改善箇所説明図

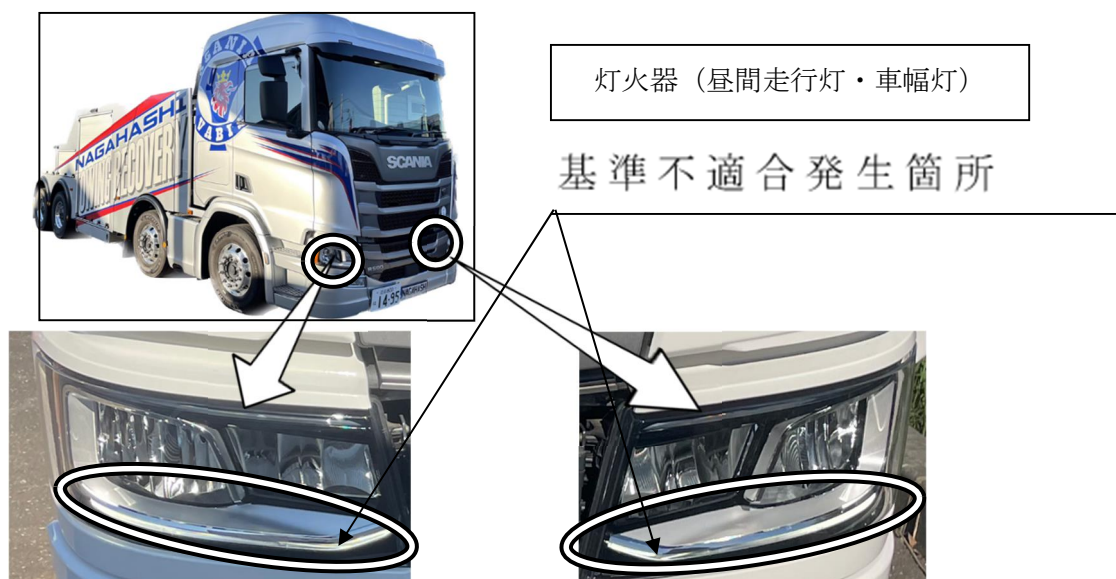
前照灯ユニットにおいて、設計検討が不十分なため、LED 構造自体で発生する熱の影響等により内部の構成部品が通常よりも早く劣化することがある。

そのため、連続使用により内部の構成部品が熱損し、昼間走行灯及び車幅灯の照度が低下して灯光の色が変化するおそれがある。

前照灯ユニット内部を点検し、構成部品が劣化している場合、前照灯ユニット一式交換。

前照灯ユニット内部を点検し、構成部品が劣化していない場合、内部の構成部品のみ対策品に交換する。

全車両、前照灯ユニット内部を点検し、昼間走行灯及び車幅灯の構成部品が劣化している場合は、当該ユニット一式を対策品に交換する。

劣化していない場合は内部の構成部品のみ対策品に交換する。
